AVIS URGENT CONCERNANT LA SÉCURITÉ

Modes d'emploi de Neuroinspire - erreur d'image concernant le décalage de profondeur

Référence de l'avis concernant la sécurité de Renishaw Mayfield : VR 20-3

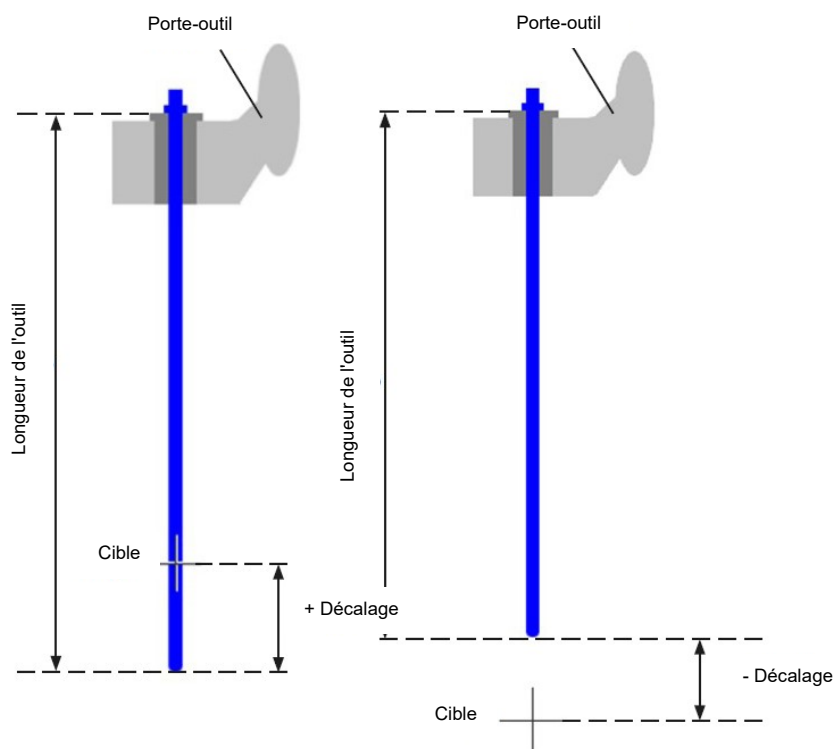
PRODUITS CONCERNÉS	Deux modes d'emploi sont concernés : <ul style="list-style-type: none">• Module neuromate de Neuroinspire Mode d'emploi (H-5630-3016 versions A2-A6)• Mode d'emploi du Plan d'application pour les États-Unis (H-5630-3050-A1)
DESCRIPTION DU PROBLÈME	<p>La section 3.4 , Positionnement sur trajectoire (Move to trajectory) du Mode d'emploi du module neuromate Neuroinspire (H-5630-3016-A6) et du Mode d'emploi d'Application du plan Neuroinspire (H-5630-3050 A1), l'image située en bas à droite (figure 1) montrant un décalage négatif est incorrecte. Les lignes horizontales en pointillés de l'image ont été décalées de façon incorrecte vers le bas de l'image. L'image (ci-dessous, à droite) suggère que la longueur de l'outil est prise du haut du porte-outil au lieu du haut du canon de guidage.</p> <p>Figure 1 : image incorrecte :</p> <p>Informations incorrectes</p> <ol style="list-style-type: none">Les lignes en pointillés sont décalées au bas du schéma ; la pointe de l'outil ne touche pas la ligne en pointillés.Le point de référence doit se trouver au niveau du canon de guidage.La ligne en pointillés doit se trouver au même niveau que la cible.

<p>Veillez noter qu'il est clairement écrit et répété dans les consignes que « la longueur de l'outil est <u>toujours</u> mesurée à partir de la face arrière du canon de guidage » / « la longueur de l'outil correspond à la distance entre la face arrière du canon de guidage et la pointe de l'instrument ».</p> <p>Toutes les autres images et le texte du mode d'emploi confirment les consignes correctes. La formation fournie au clinicien informe également l'utilisateur que la longueur de l'outil est mesurée à partir de l'arrière du canon.</p>
DANGER IMPLIQUÉ	<p>La différence de position entre l'arrière du porte-outil et l'arrière du canon par rapport à la cible est de 2 mm.</p> <p>Cela ne correspond pas aux autres informations fournies et peut entraîner une confusion pour l'utilisateur.</p> <p>Premier cas de figure : Confusion pour l'utilisateur et le chirurgien effectue ensuite une vérification de confirmation ou demande une assistance supplémentaire à Renishaw afin de déterminer si l'outil/le dispositif implantable peut être placé à la profondeur correcte. La vérification de confirmation effectuée par le chirurgien pourrait entraîner une augmentation potentielle de l'exposition du patient à l'anesthésique.</p> <p>Deuxième cas de figure : En utilisant cette position de référence incorrecte, l'utilisateur peut créer involontairement un décalage positif de 2 mm par rapport à la position prévue de l'outil/du dispositif implantable. Au moment de son placement, l'outil/le dispositif implantable serait positionné à 2 mm au-delà de l'extrémité distale de la position planifiée. Le préjudice qui en résulterait pour le patient va de dommages mineurs aux structures cérébrales, à des dommages graves.</p> <p>La planification chirurgicale devant toujours tenir compte de la précision globale du système et des structures environnantes, il est peu probable que les utilisateurs créent des plans impliquant des structures critiques à ≤ 2 mm de l'extrémité de l'outil/du dispositif implantable. De plus, l'image incorrecte met en évidence le décalage négatif à l'endroit où la pointe de l'outil est planifiée à un point n'atteignant pas la cible. Il est considéré très peu probable qu'un clinicien planifie une chirurgie dans cette région en ayant des structures critiques à 2 mm.</p> <p>Étant donné que toutes les informations complémentaires contenues dans le Mode d'emploi sont correctes et que l'utilisateur a été formé, la probabilité qu'il soit au courant de la nécessité de prendre en compte cet écart de 2mm est considérée faible. L'utilisateur est plus susceptible de remettre en question les informations contradictoires et d'effectuer ses propres contrôles ou de les soumettre au personnel de service Renishaw plutôt que d'agir de manière contraire à la formation reçue.</p>

Veillez cesser d'utiliser les Modes d'emploi référencés et prendre note de la modification/du renforcement de l'image correcte relative aux exigences de décalage négatif.

Les utilisateurs sont informés que l'image suivante (figure 2) est désormais corrigée et sera bientôt fournie dans un Mode d'emploi mis à jour. Les utilisateurs sont informés que toute considération de longueur d'outil devrait toujours être mesurée à partir **de la face arrière du canon** et qu'ils doivent contacter Renishaw s'ils ont des questions
